Dossier cas par cas

Commune : CERET

Maître d'ouvrage : SAS Cévennes Energy

Parc agrivoltaïque

Figure 1 : Localisation du projet par rapport aux OLD les plus proches - Source : Géorisques

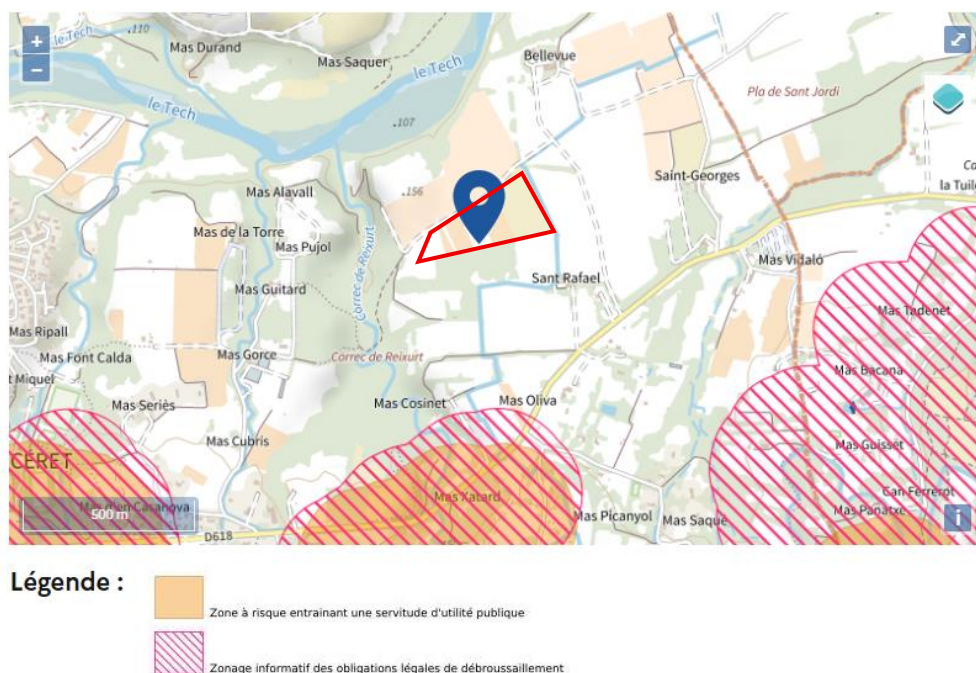
Indiquer si le projet est soumis aux OLD. Si oui, cartographier la zone concernée et évaluer les impacts de la mise en œuvre des OLD plus particulièrement sur les boisements au Sud de la ZIP, les habitats naturels et habitats d'espèces impactées.

Le projet de parc agrivoltaïque de Céret n'est pas impacté par une OLD comme il est possible de le voir sur la carte ci-dessus.

Figure 2 : Localisation des sites touristiques de l'aire d'étude rapprochée

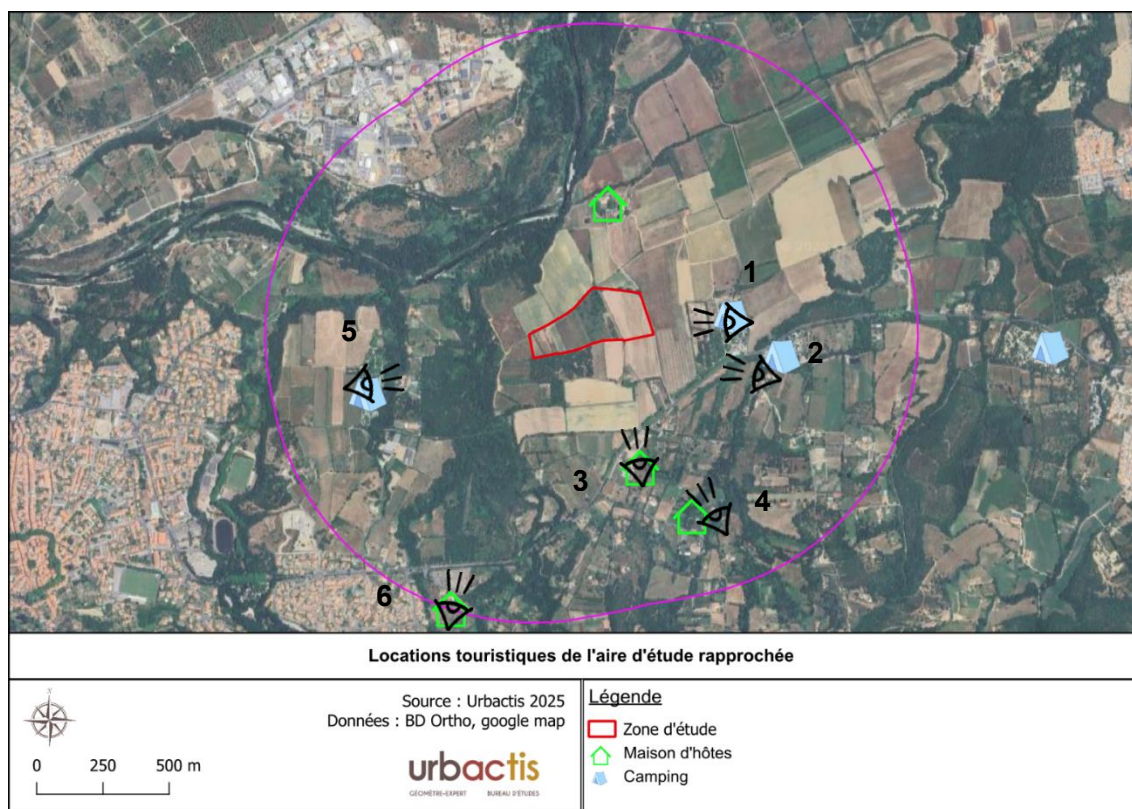
L'analyse paysagère doit être plus précise pour évaluer les perceptions ou l'absence de perception, depuis les habitations et zones habitées les plus proches.

Les co-visibilités avec les lieux touristiques sont très faibles voire inexistantes grâce à la végétation très présente sur la commune et aux alignements d'arbres le long des routes.

L'enjeu le plus fort sera par rapport au Domaine Bellevue Saint Georges qui aura une vue directe sur le projet mais qui sera tout de même atténuée par les végétations alentours. Le rajout d'une haie au Nord-Ouest complétera les alignements d'arbres existants pour renforcer le masque visuel autour du projet.

Figure 18 : Cartographie des éléments liés au projet par rapport aux sensibilités écologiques du site et des secteurs évités

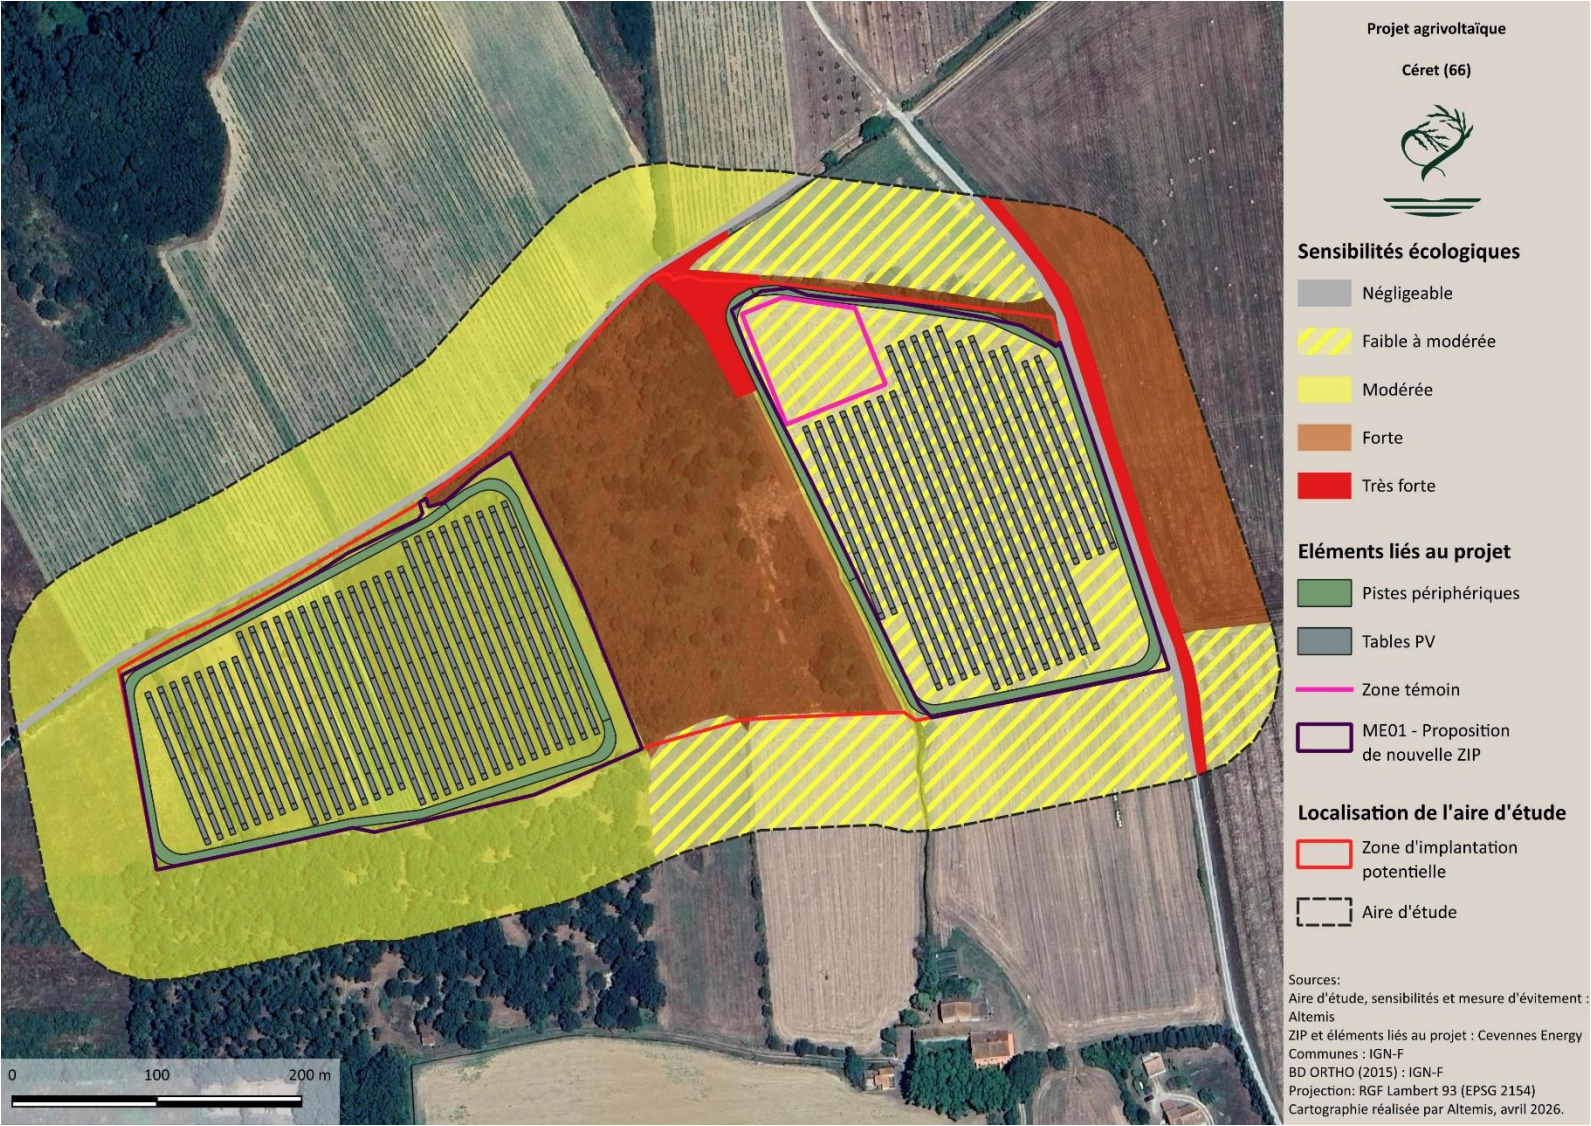
Le projet prévoit deux zones témoins dont une est située sur une parcelle qui présente des enjeux écologiques forts. Il est donc prévu de cultiver cette parcelle en tant que « témoin », les enjeux écologiques qu'elle présente ne peuvent donc pas être considérés comme « évités » puisqu'ils sont conséquents à la mise en place du projet photovoltaïque. Ré-évaluer l'impact global du projet sur les habitats naturels, les espèces protégées et leurs habitats.

Suite à cette observation, le porteur de projet a engagé une révision de l'implantation afin de mettre en cohérence le projet avec les enjeux écologiques identifiés en phase de prédiagnostic. Ainsi, le projet a été modifié de manière à :

- Exclure, de la zone d'implantation potentielle, les secteurs présentant les sensibilités écologiques les plus fortes ;
- Repositionner la zone témoin au sein de la zone d'implantation retenue après mise en œuvre de la mesure d'évitement.

Dans cette nouvelle configuration, la zone témoin n'est plus localisée dans les habitats les plus favorables à la reproduction de la pie-grièche à tête rousse. Elle s'inscrit désormais dans un secteur de sensibilité faible à modérée, correspondant à une monoculture, soit le secteur le moins sensible à l'échelle du site. Par ailleurs, les secteurs évités correspondent aux éléments structurants du paysage (haies, friches arbustives et alignements arborés), qui constituent les habitats les plus favorables à la reproduction et au maintien local de l'espèce. Ces habitats sont désormais exclus de l'emprise du projet et conservés en l'état.

Au total, l'évolution du projet permet d'éviter une surface significative d'habitats favorables, de l'ordre de 2 hectares. Dans sa configuration actuelle, le projet écarte ainsi les secteurs les plus propices à la reproduction de la pie-grièche à tête rousse.

Dans ces conditions, la nouvelle implantation du projet et de sa zone témoin permet de préserver les secteurs les plus sensibles, tout en maintenant les principales fonctionnalités écologiques du site. Elle reste compatible avec le maintien local de la pie-grièche à tête rousse.
